Zakázka		Karlovy Vary, Sady Karla IV. - revitalizace veřejného prostranství			
Reg. č. projektu

PŘEHLED ZMĚNOVÝCH LISTŮ (ZL) PŘÍKLÁDANÝCH K DODATKU Č.1 a Č.2 SOD a ROZBOR CENY za provedení díla

Požadavek zhotovitele na změnu č.5**Projekt: „Karlovy Vary, Sady Karla IV. – revitalizace veřejného prostranství“**

Požadavek zhotovitele na změnu č.6**Projekt: „Karlovy Vary, Sady Karla IV. – revitalizace veřejného prostranství “**

AKCE:	Karlovy Vary, Sady Karla IV. - revitalizace veřejného prostranství
VÝKRES:	Situace komunikace a chodníků
OBJEDNATEL:	Státní město Karlovy Vary
ZODP. PROJEKTANT:	doc. Ing. Přemysl Krájčík, Ph.D.
ZPRACOVÁVÁ:	Ing. Martin Štěpán
DATUM:	12/2023
STUPEŇ:	DPS
MĚŘÍTKO:	1:500
ČÍSLO VÝKRESU:	D.1.7

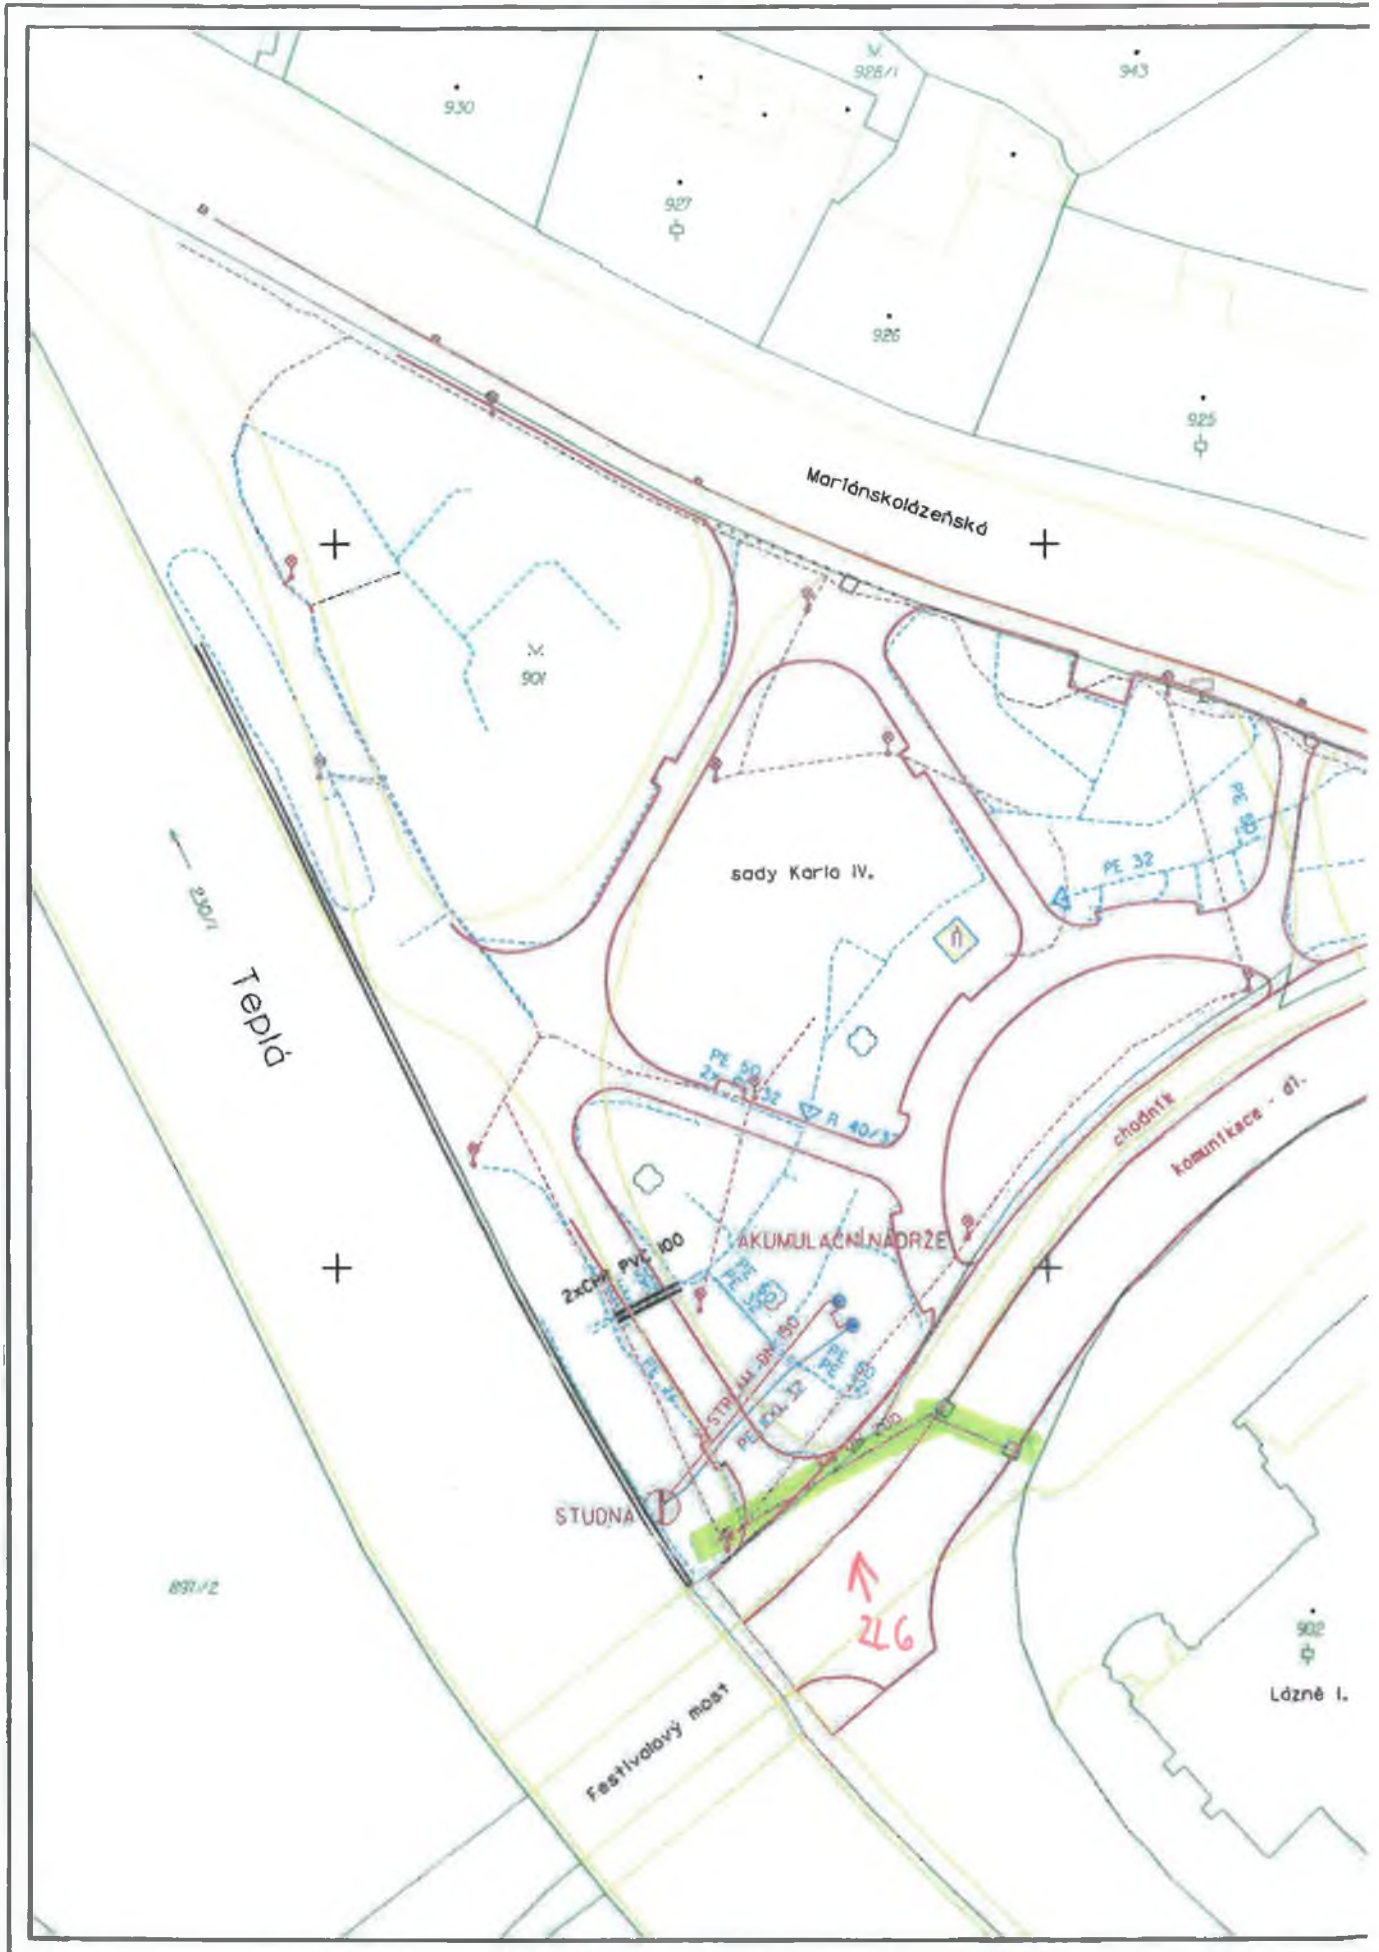
SO 01 Kostky- Změna na dešťové kanalizaci
Potrubí do řeky, uliční vpust'

Vzhledem ke zjištěnému technickému stavu stávající kanalizace, konkrétně její neprůchodnosti, bylo rozhodnuto o vybudování nové kanalizační přípojky z potrubí DN 200 v délce přibližně 20 metrů s vyústěním do nábrežní zdi u vodoteče Teplá. Zároveň bylo, s ohledem na konfiguraci projektovaného přejezdu, jeho podélný sklon a skutečnost, že v daném místě nebude docházet k hromadění vody, rozhodnuto o nerealizaci jedné z původně navržených uličních vpustí.

Na základě tohoto zjištění bylo přistoupeno k návrhu technické změny spočívající ve vybudování nové kanalizační větve z potrubí DN 200 v délce cca 20 m, s vyústěním přes nábrežní zeď do vodoteče Teplá. Toto řešení zajistí spolehlivé odvádění dešťových vod z komunikace a zároveň odstraní riziko havarijní situace způsobené napojením na nefunkční původní potrubí.

Současně bylo rozhodnuto, že u uliční vpusti v Mariánskolázeňské ulici nebude provedena projektovaná změna (přeložka vpusti), a to z důvodu, že v daném místě, vlivem podélného sklonu projektovaného přejezdu, **nehrozí akumulace srážkových vod.**

— ORIENTAČNÍ TRASA
NOVÉ DEŠŤ. KANALIZACE
UL. VPUŠŤ

VÝKRES: Charakteristické řezy a detaily - řez záhonem A - dodatek č. 1

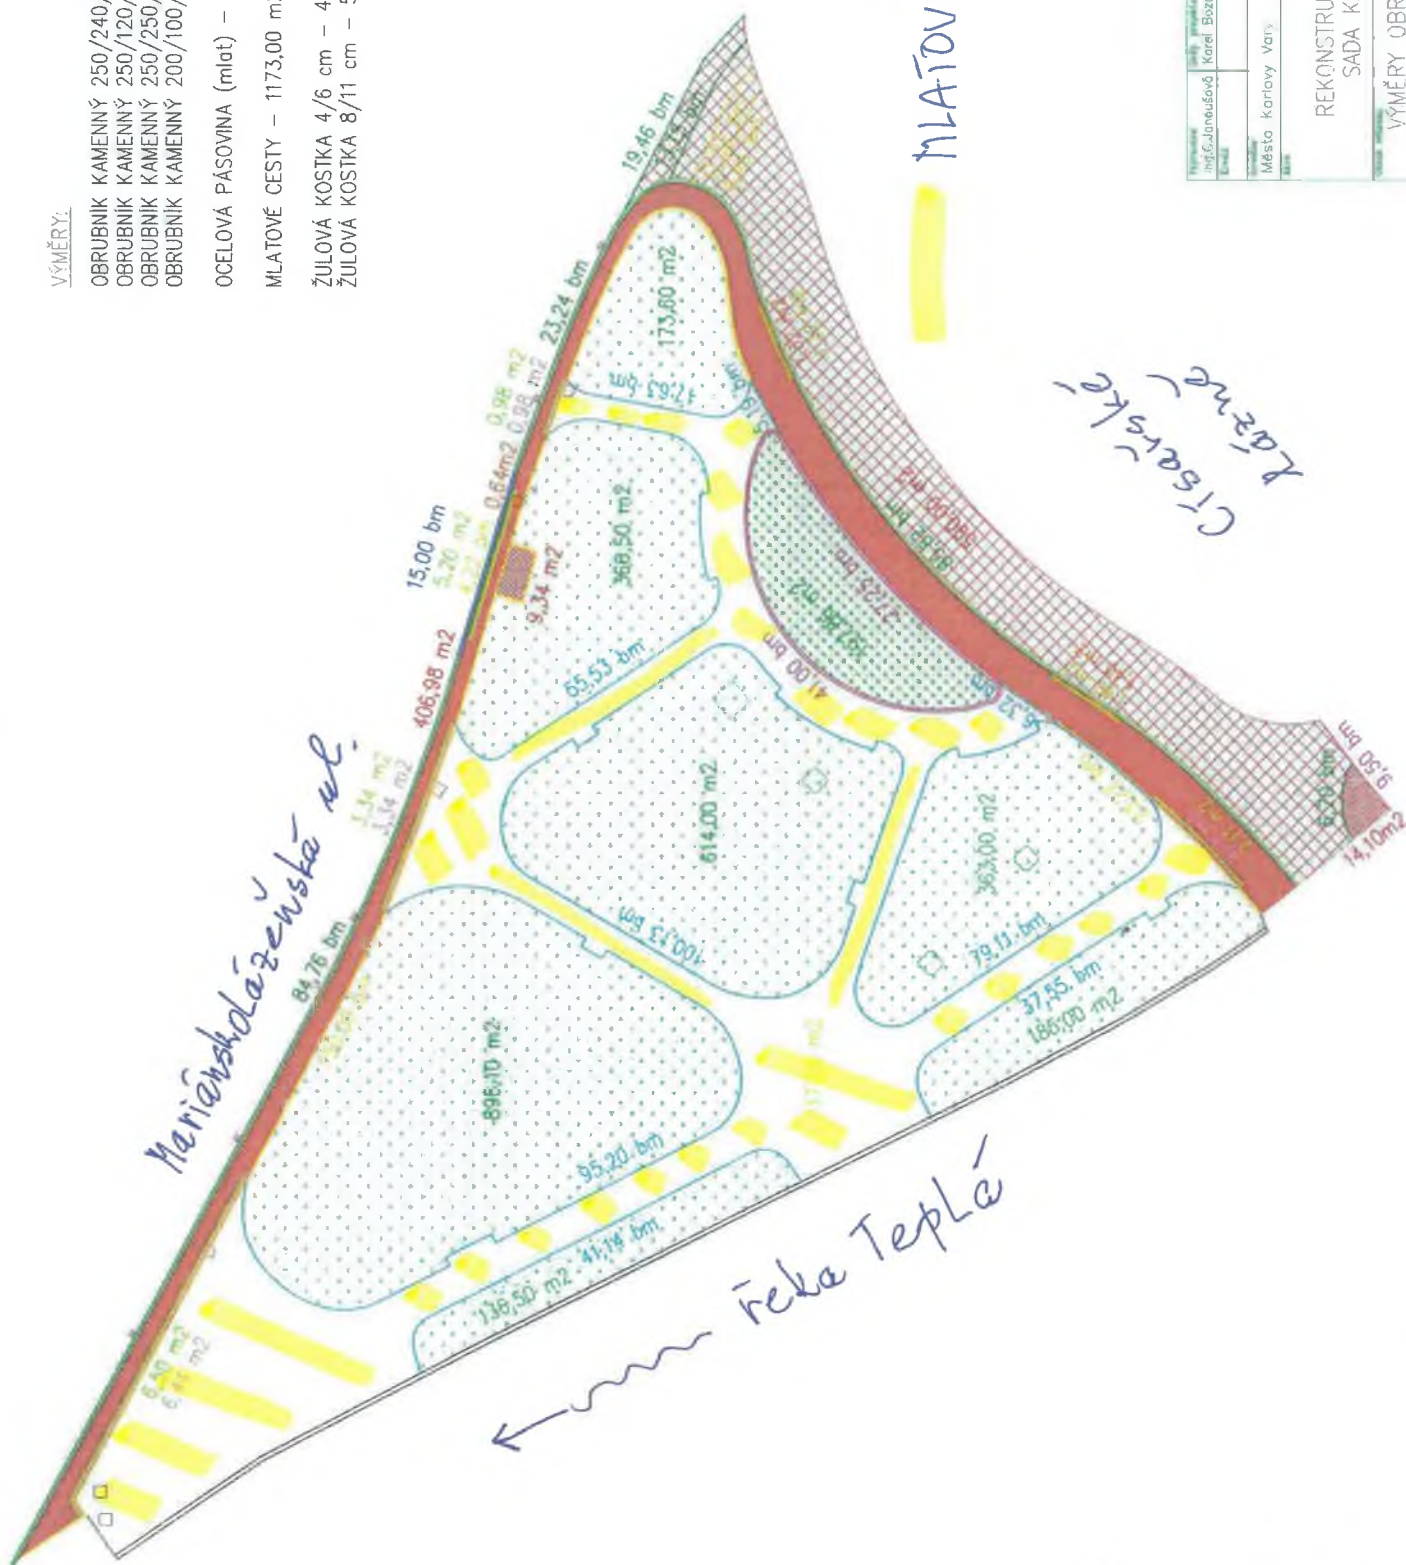
Vzhledem k návaznosti na nově zbudovanou přilehlou plochu před objektem Císařských lázní bylo rozhodnuto o sjednocení šířky obrubníků na 25 cm, aby byl zachován jednotný vzhled celého veřejného prostoru.

Současně bylo při kontrole stávajícího stavu zjištěno, že obrubníky podél Císařských lázní byly původně navrženy pouze ve výšce 12 cm, což je vzhledem k očekávanému provozu, včetně autobusové dopravy, nedostatečné z hlediska stability. Proto bylo rozhodnuto o zvýšení výšky obrubníků na 24 cm, čímž se zajistí jejich vyšší únosnost a odolnost vůči dynamickému zatížení.

- Původní rozměr obrubníků 500 × 500 × 120 mm byl upraven na nový rozměr 500 × 250 × 240 mm.
- V prostoru záhonu A byl původní rozměr obrubníků 500 × 500 × 100 mm nahrazen novým profilem 500 × 250 × 100 mm.

Současně bylo zjištěno, že původně navržené obrubníky výšky 120 mm v místě s předpokládaným provozem autobusů neposkytují dostatečnou stabilitu. Z tohoto důvodu byla navržena změna výšky na 240 mm, čímž se zlepší jejich mechanická odolnost a zamezí případnému posunu nebo poškození vlivem dynamického zatížení.

úprava obruba z 50 cm na 25 cm
kolem záhonu

OBRUBA KOLEM ZÁHONU (34 m² + 5%)

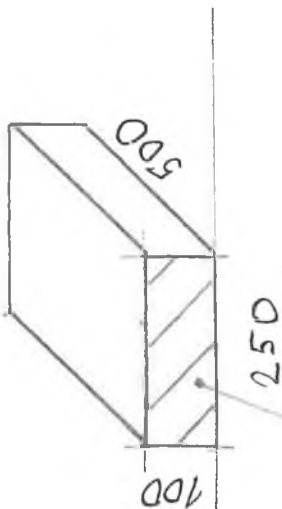
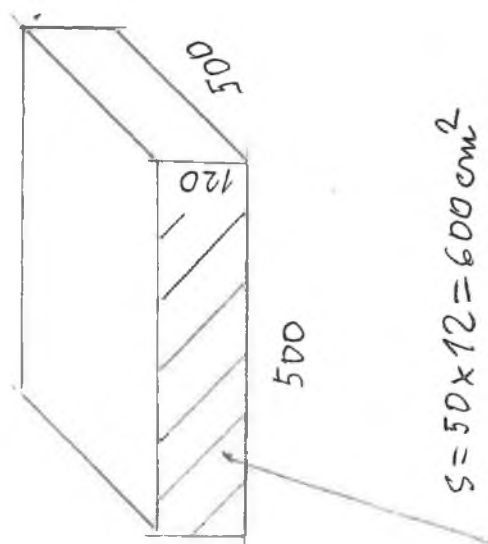
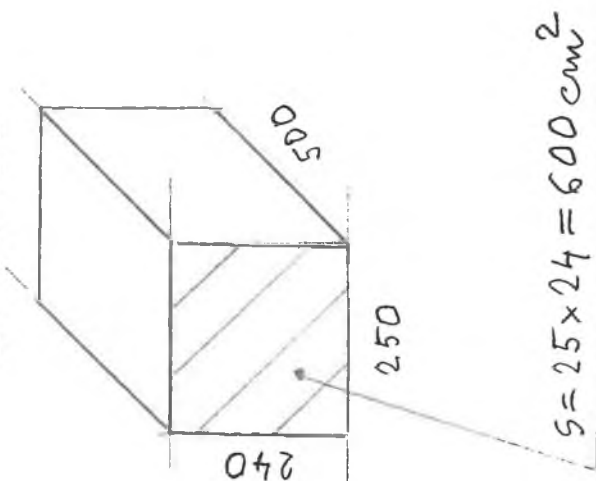
Tato úprava byla aplikována i na obrubníky v prostoru záhonu A, kde byl rozměr upraven na 500 × 250 × 100 mm, aby bylo zachováno jednotné vizuální řešení.
